INSTITUTO NACIONAL DE VÍAS **PROCESO MISIONAL EJECUCIÓN DE PROYECTOS DE INFRAESTRUCTURA DE TRANSPORTE** **MANUAL DE INTERVENTORÍA OBRA PÚBLICA** **LISTA DE CHEQUEO INFORME MENSUAL DE INTERVENTORÍA**	CÓDIGO	MEPI-MN1-IN-15-FR-1
		VERSIÓN	1
		PÁGINA

Contrato de Obra No. MS-093-2022 **Contratista:** CONSORCIO SALAMINA ASERRADERO

MEJORAMIENTO DE VIAS RURALES EN EL MUNICIPIO DE SALAMINA DEPARTAMENTO DE MAGDALENA DEL PROGRAMA COLOMBIA RURAL NACIONAL.

INFORME MENSUAL No. 16 **MES O PERIODO:** FEBRERO DEL 2024

Imagen 6-6 Estructura de pavimento planteada para ambos sectores. Fuente, Autor

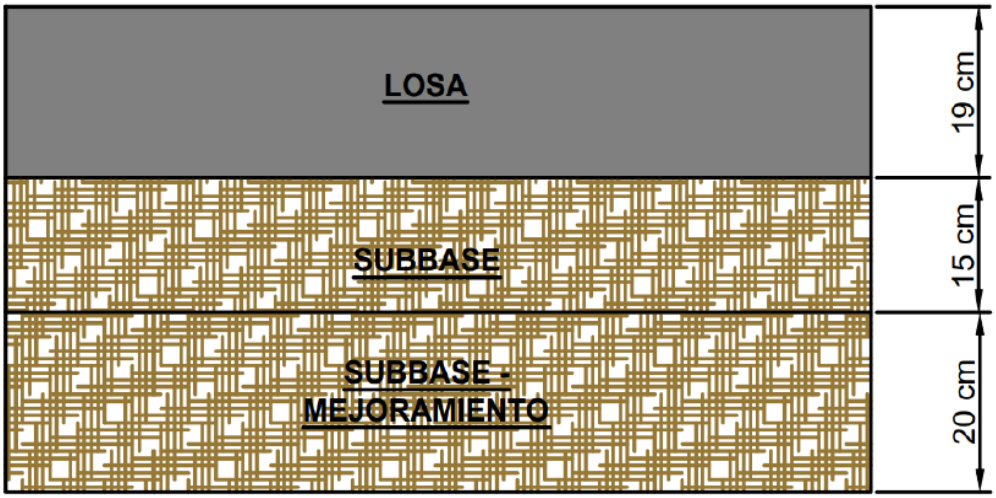
Comentario: Así mismo se solicita se corrija el espesor de la losa en la imagen 6-6, ya que el espesor de lo losa obtenido bajo la metodología Cartilla De Obras Menores de Drenaje y Estructuras Viales Programa Colombia Rural es de 20 cm y no se 19 cm como aparece en la imagen 6-6.

Se da la NO objeción a la estructura de pavimento obtenida bajo la metodología Cartilla De Obras Menores de Drenaje y Estructuras Viales Programa Colombia Rural, la cual arrojo un espesor de losa de 20 cm + 15 cm de subbase granular, (presentado el 12 de mayo de 2023), para el proyecto Contrato MP-LP-004-2022, cuyo objeto corresponde a "Mejoramiento en la vía Garrapata - Flores de María en el Municipio de Pivijay Departamento de Magdalena del Programa Colombia Rural – Nacional", en el sector vial del corredor Garrapata – Flores de María.
